15 juin 2026

DE VOS ATTENTES AUX PREMIÈRES
ESQUISSES D'AMÉNAGEMENT

ATELIER n°2

SEIGNOSSE

PLAN: Pk Chambrelent SC2

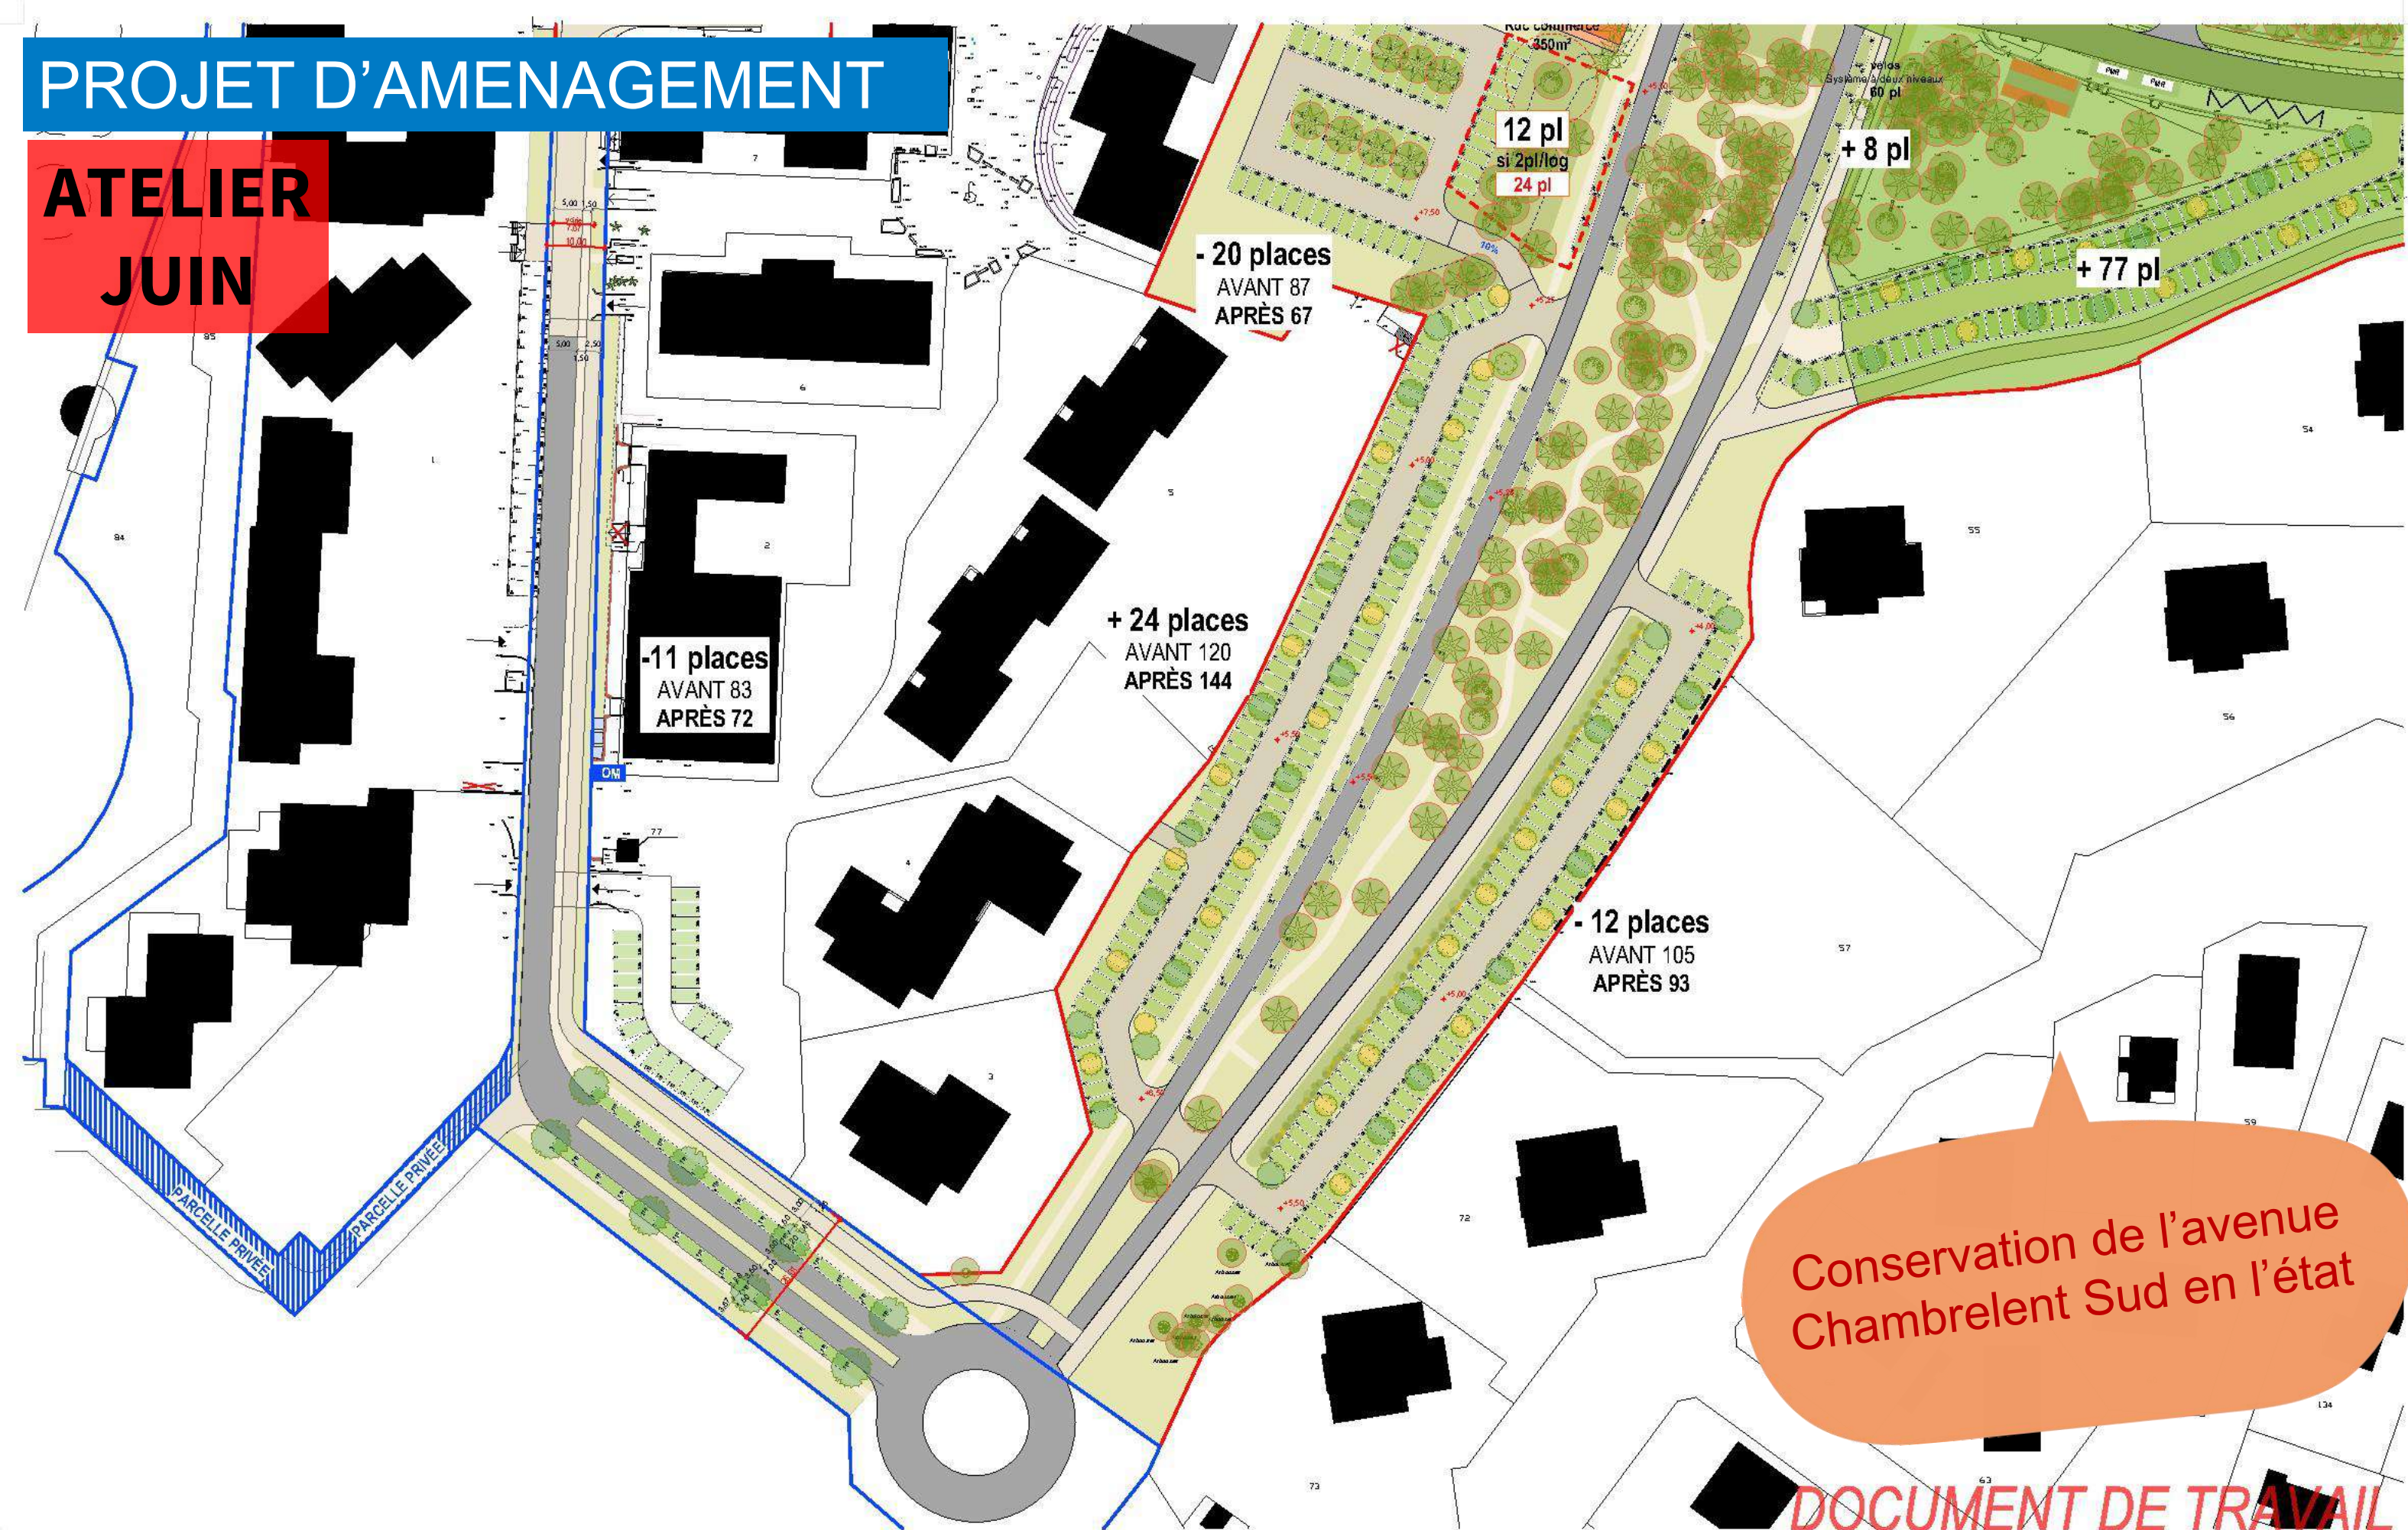
**ATELIER
AVRIL**

Conserver l'avenue
Chambrelent en l'état

- 20 places
AVANT 87
APRÈS 67

- 12 places
AVANT 105
APRÈS 93

ATELIER
JUIN

Conservation de l'avenue
Chambrelent Sud en l'état

PLAN: Halle axe commercial

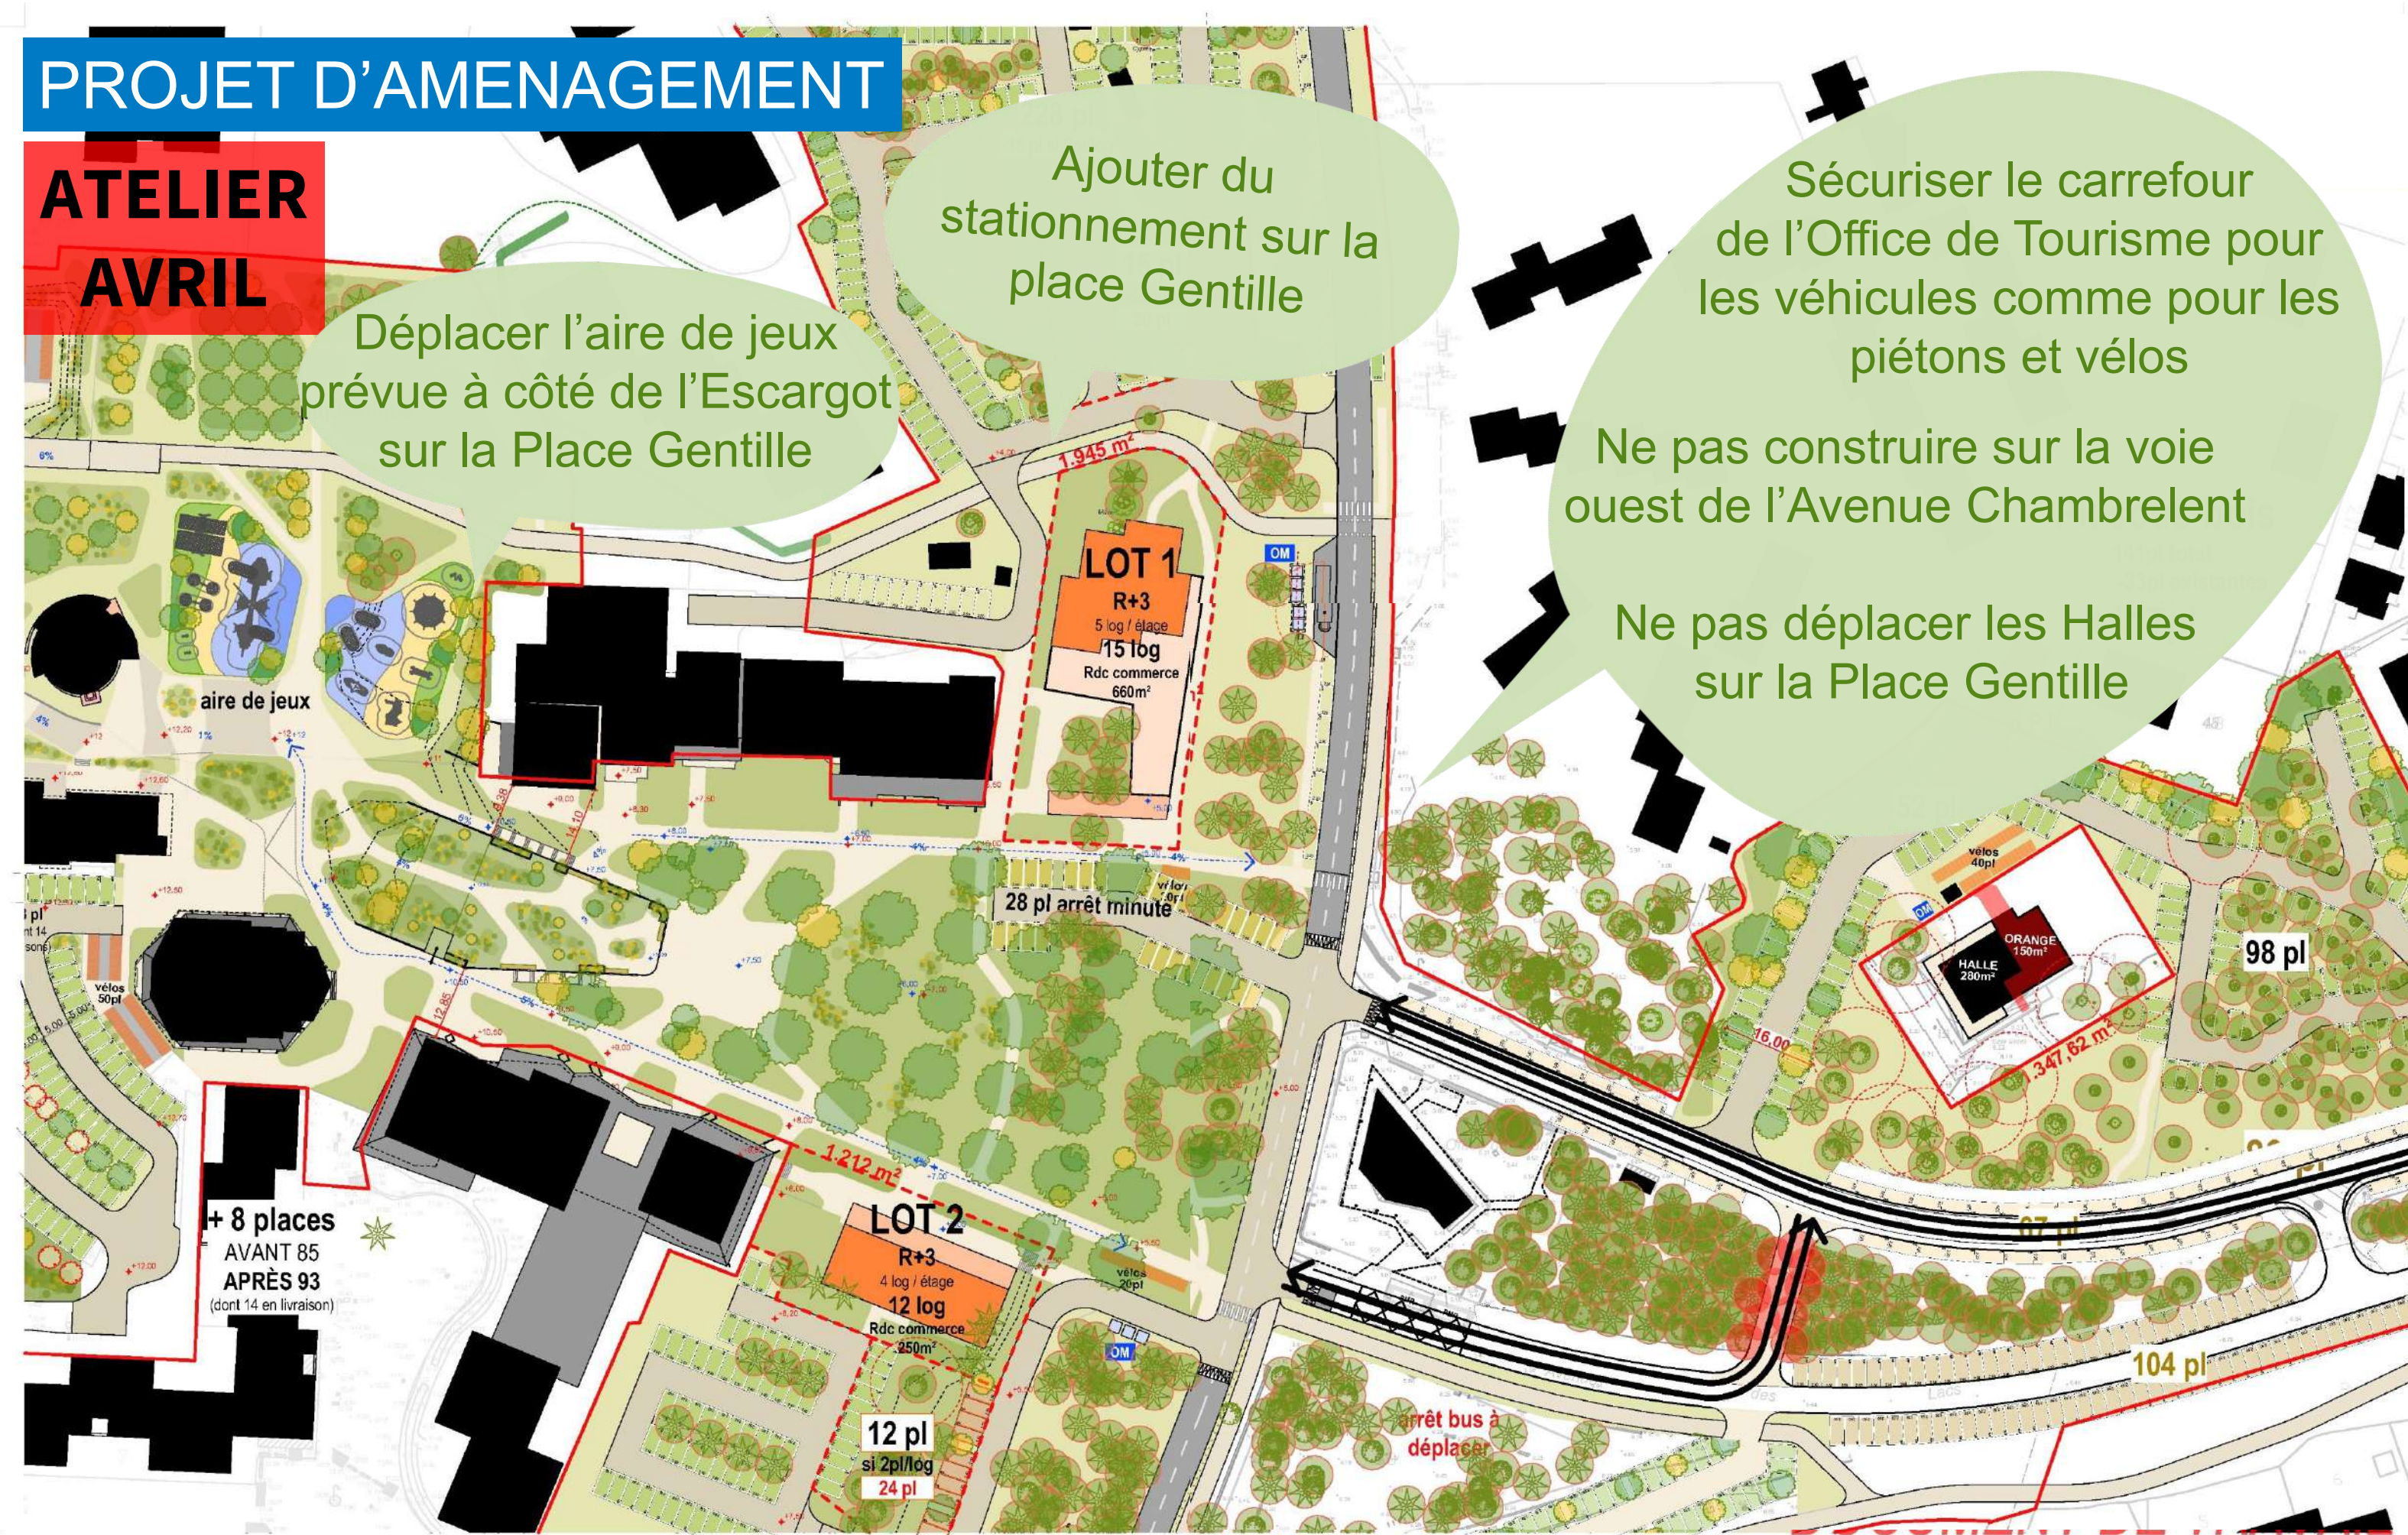
**ATELIER
AVRIL**

Déplacer l'aire de jeux
prévus à côté de l'Escargot
sur la Place Gentile

Ajouter du
stationnement sur la
place Gentille

Sécuriser le carrefour
de l'Office de Tourisme pour
les véhicules comme pour les
piétons et vélos

Ne pas construire sur la voie
ouest de l'Avenue Chambrelent

Ne pas déplacer les Halles
sur la Place Gentille

**ATELIER
JUIN**

28 places de stationnement
sur la place Gentile
4 places livraisons

Déplacement des Halles du
Penon en lieu et place de l'ancien
cinéma pour éviter les nuisances
sonores sur la place Gentile et
ne pas faire obstacle aux
cheminements des chalands

Positionnement
de l'aire de jeux
sur la Place
Gentile

Création d'un plateau devant
l'office de tourisme
Suppression du plot de l'Eyre

PROJET D'AMENAGEMENT

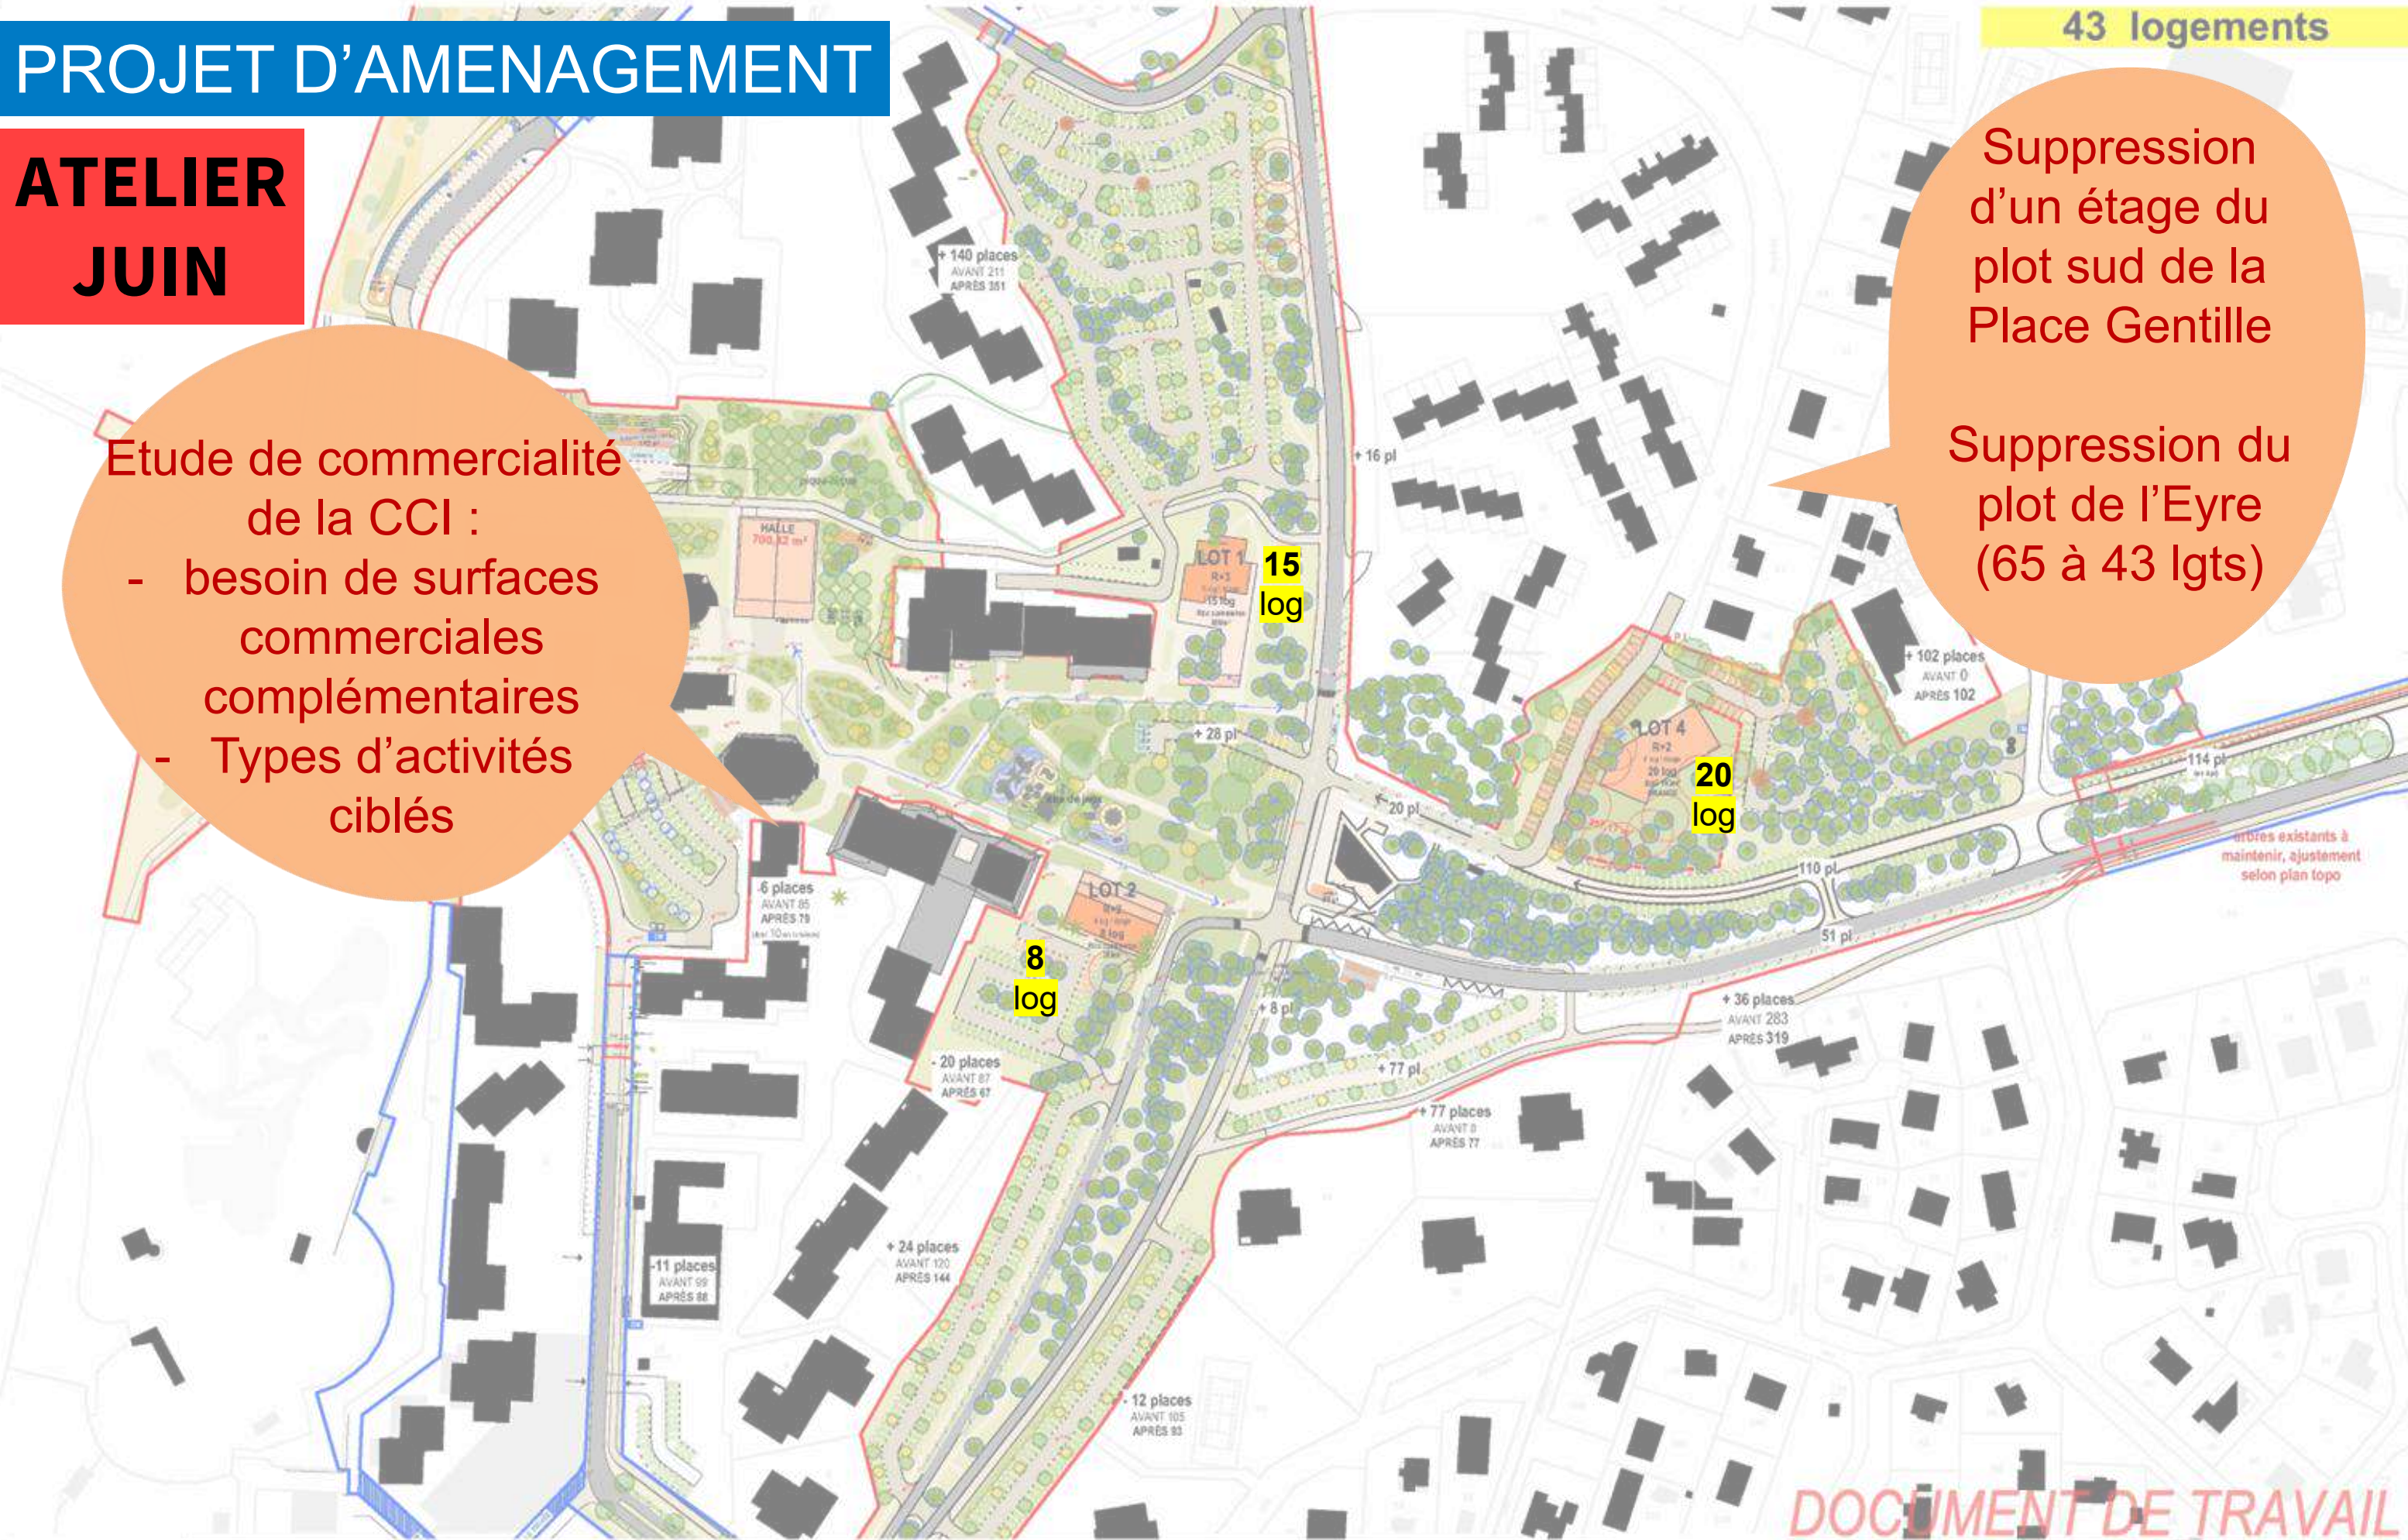
**ATELIER
AVRIL**

65 logements

Nouveaux espaces
commerciaux :
questionnements sur
les besoins,
l'attractivité de la
station

Ne pas construire sur
Chambrelent

**ATELIER
JUIN**

Etude de commercialité
de la CCI :

- besoin de surfaces
commerciales
complémentaires
- Types d'activités
ciblés

Suppression
d'un étage du
plot sud de la
Place Gentile

Suppression du
plot de l'Eyre
(65 à 43 lgts)
